設計及び工事計画届出書 補足説明資料

高浜発電所第3号機

蒸気発生器伝熱管補修工事

2. 高浜発電所第3号機 蒸気発生器伝熱管補修工事計画 新旧比較

機械式栓の取付要領
今回使用する機械式栓の取付要領

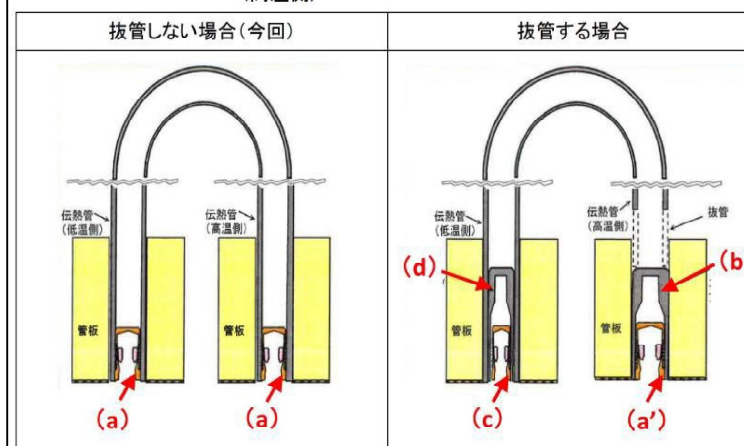
- (a) メカニカルプラグ(φ19.30mm) (今回使用)
- (a') メカニカルプラグ(φ19.30mm)
(管板用スリーブ付メカニカルプラグ(メカニカルプラグ部))
- (b) 管板用スリーブ付メカニカルプラグ(スリーブプラグ部)
- (c) 管内用スリーブ付メカニカルプラグ(メカニカルプラグ部(φ15.88mm))
- (d) 管内用スリーブ付メカニカルプラグ(スリーブプラグ部)

通常、伝熱管を抜管しない場合は、伝熱管が2次側のバウンダリ、(a)のメカニカルプラグが1次側のバウンダリとなり、2重の圧力バウンダリとなっている。一方で、伝熱管調査等のために抜管する場合にも圧力バウンダリを2重とするために、(a')、(b)、(c)、(d)のスリーブプラグ及びメカニカルプラグを使用する。

図1 SG 伝熱管 耐震解析モデル化範囲、及び、施栓箇所

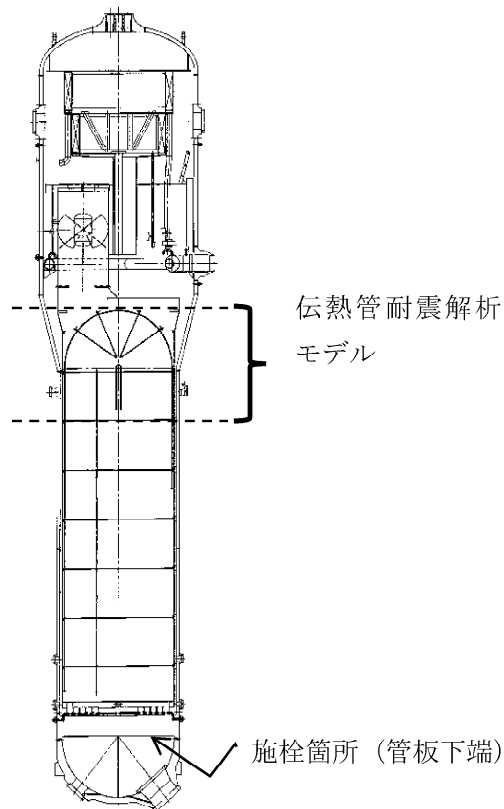
伝熱管の施栓は、図1に示す通り、管板の下端に施工される。一方で伝熱管の耐震解析モデルは、実機大試験体で得られた知見に基づき伝熱管Uバンド部及び最上段から2段目の管支持板までの直管部をモデル化している。したがって、伝熱管の耐震評価において、本施栓による重量増加の影響はない。

また、施栓を行った伝熱管1次側は液相から気相におきかわることによる重量減の影響が考えられるが、施栓率10%による伝熱管Uバンド部の重量変動による固有振動数への影響は□%程度^(注1)である。

伝熱管Uバンド部の固有振動数は面外（1次モード）で□Hzであり、□%の変動を考慮しても評価上の固有振動数に与える影響はごく軽微であり蒸気発生器伝熱管（Uバンド部）の耐震評価に与える影響はない。
